Comissão de Coordenação e Desenvolvimento Regional do Centro, I.P.

ASSUNTO: Delimitação da Reserva Ecológica Nacional (REN) da Covilhã elaborada em simultâneo com a Revisão do Plano Diretor Municipal (PDM), ao abrigo do Decreto-Lei n.º 166/2008, de 22/08, na redação conferida pelo Decreto-Lei n.º 124/2019, de 28/08 (RJREN) – versão 1 | julho 2023
Parecer da CCDRC

Assunto: **PDM COVILHÃ - proposta de delimitação da Reserva Ecológica Nacional (REN)**

Fig. 1 – Proposta de delimitação da tipologia CALM sobreposta à informação disponibilizada pela APA-ARHTO (Linhas de água com área drenante superior a 3,5km²)

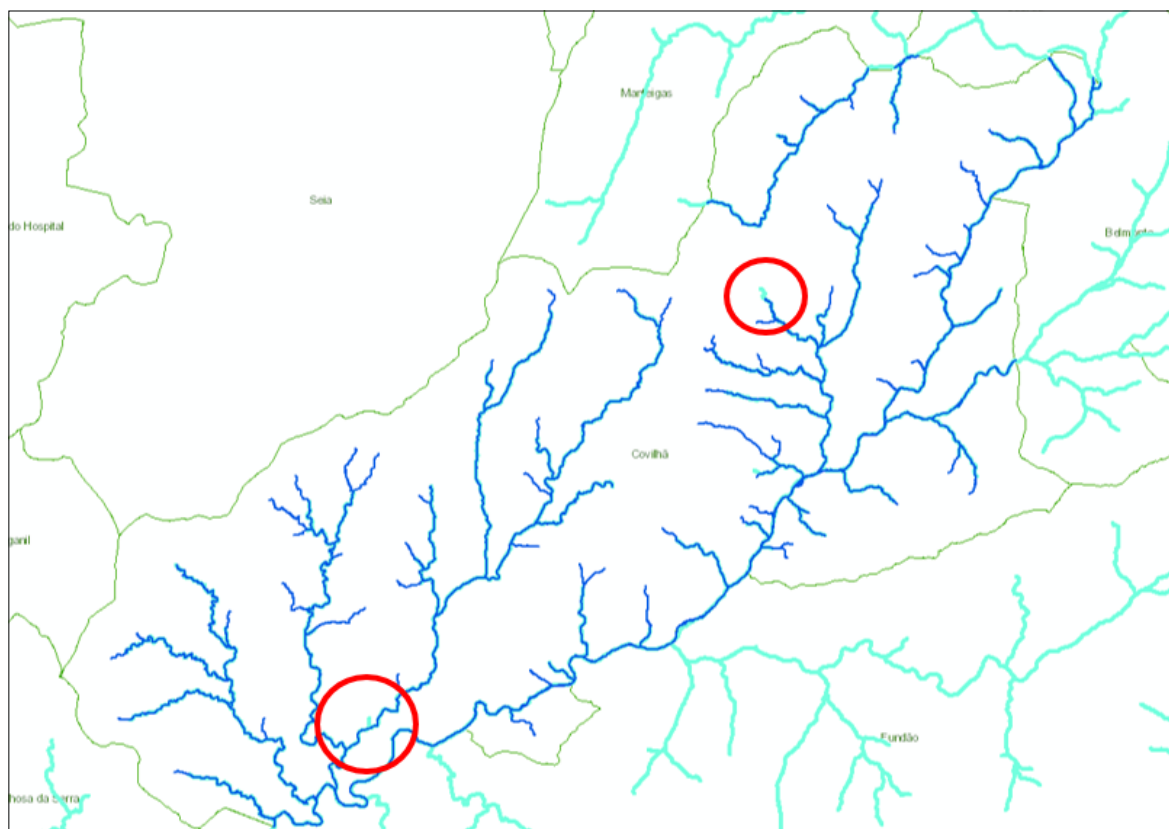
No que respeita ao critério da dimensão da bacia de drenagem com uma área mínima de 3,5 km², verifica-se que a proposta integra os leitos normais dos cursos de água identificados pela

APA-ARHTO, à exceção de duas situações que carecem de revisão ou fundamentação (ver figura 1 em anexo).

Fig.3 – Sobreposição entre as cabeceiras das bacias hidrográficas e as linhas de água

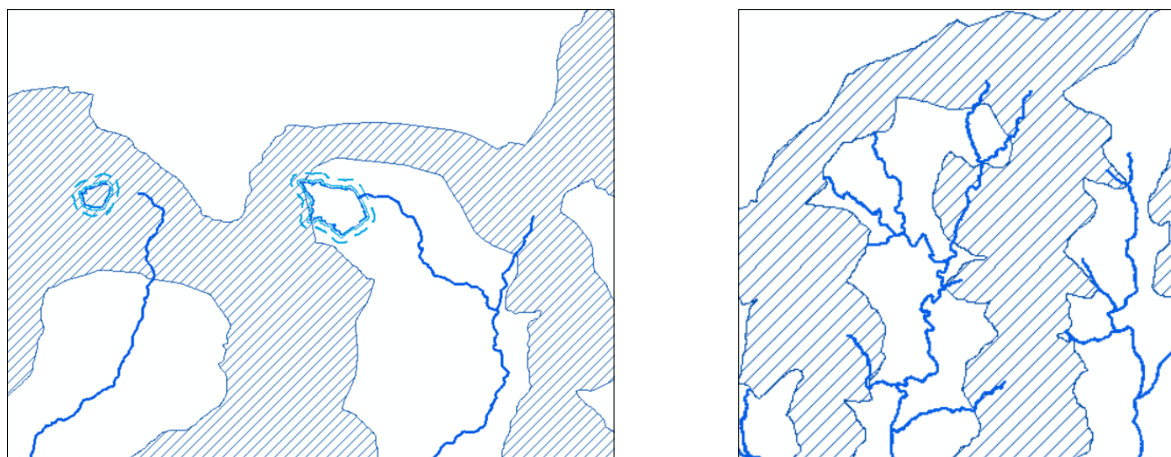
- Deve ser devidamente descrito o critério utilizado para consideração das áreas planas, côncavas e convexas conforme proposto nas OENR, identificados os dados utilizados (nomeadamente mapa de declives) e respetivas fontes de informação, bem como apresentados os restantes aspetos da metodologia aplicada.
- Não pode haver sobreposição da linha de água com a cabeceira (ver fig. 3). Tendo em conta que a linha de água corresponde a uma linha de drenagem do terreno, a partir do momento em que se dá início a esta “linha” deixa de haver “apanhamento e infiltração das águas pluviais” passando a haver escoamento organizado. Deste modo, o início da linha de água corresponde ao término da sua cabeceira, sendo esta a razão pela qual não há sobreposição entre as duas. Neste contexto, não faz igualmente sentido que haja linhas de água paralelas às cabeceiras.
